Oggetto: [ID 8821] Progetto di un impianto eolico, costituito da 5 aerogeneratori, ciascuno di potenza nominale pari a 6,8 MW per una potenza complessiva di 34 MW, da realizzarsi nei comuni di Savignano Irpino (AV), Ariano Irpino (AV) e di Castelfranco in Miscano (BN) - RISCONTRO ALLE OSSERVAZIONI NOTA MASE-2023-0052259 Sig. Annibale-Roberto

Figura 1: Individuazione dell'innesto della Strada di accesso alla SAB04 e SAB05

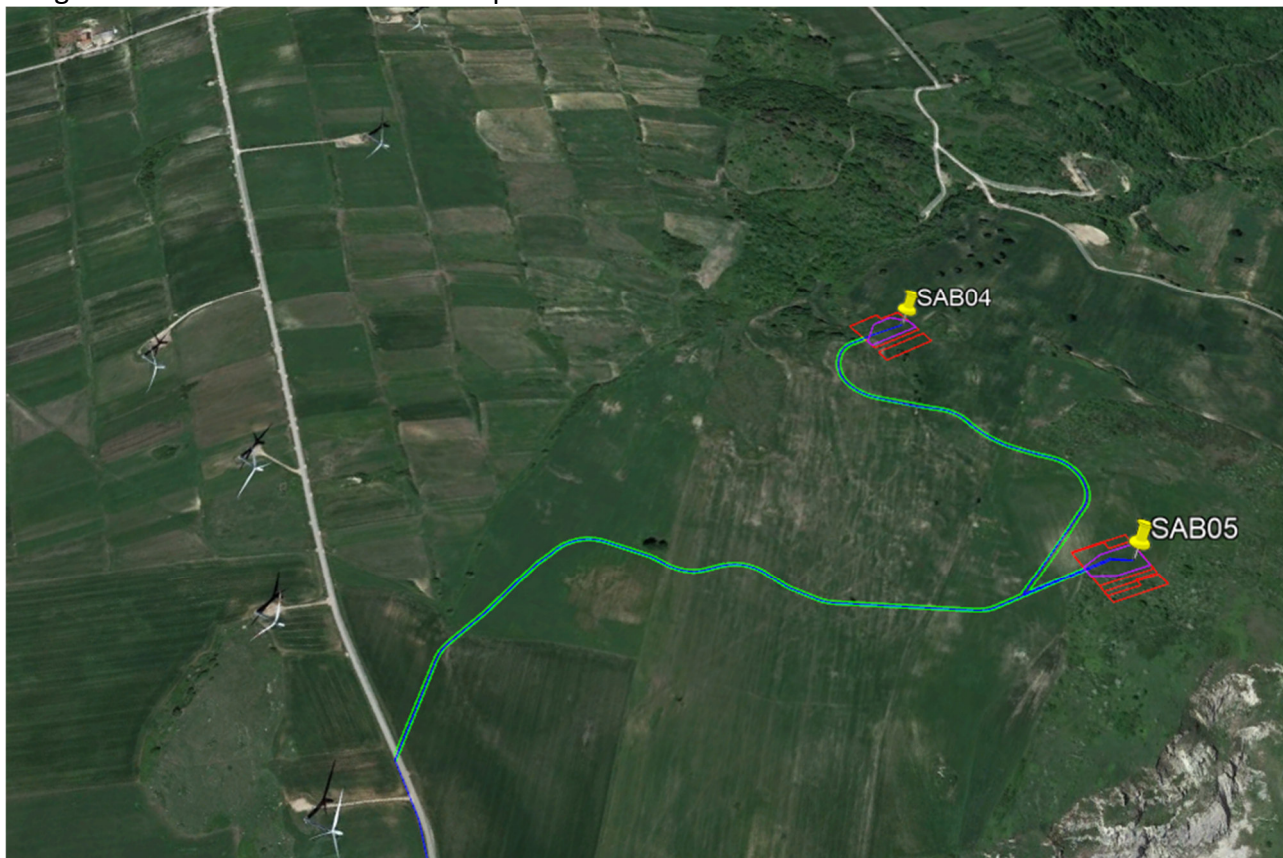
OSSERVAZIONE 3: Nella zona sono già presenti delle zone di accesso al parco eolico esistente, pertanto, anche in una logica di minimizzazione del costo economico ed ambientale sicuramente il lavoro di progettazione può essere nettamente migliorato.

Per minimizzare le interferenze con il territorio la strada di accesso alle piazzole SAB 04 e SAB 05 è già collegata in ingresso ad una strada a servizio di un altro parco eolico in esercizio (cfr. GS251-OC11-D_INQUADRAMENTO TERRITORIALE SU CTR- VIABILITA' ESISTENTE E DA ADEGUARE). Tale soluzione evita altre nuove strade di accesso e soprattutto tanti adeguamenti su strade esistenti non adeguate alla movimentazione di trasporti eccezionali.
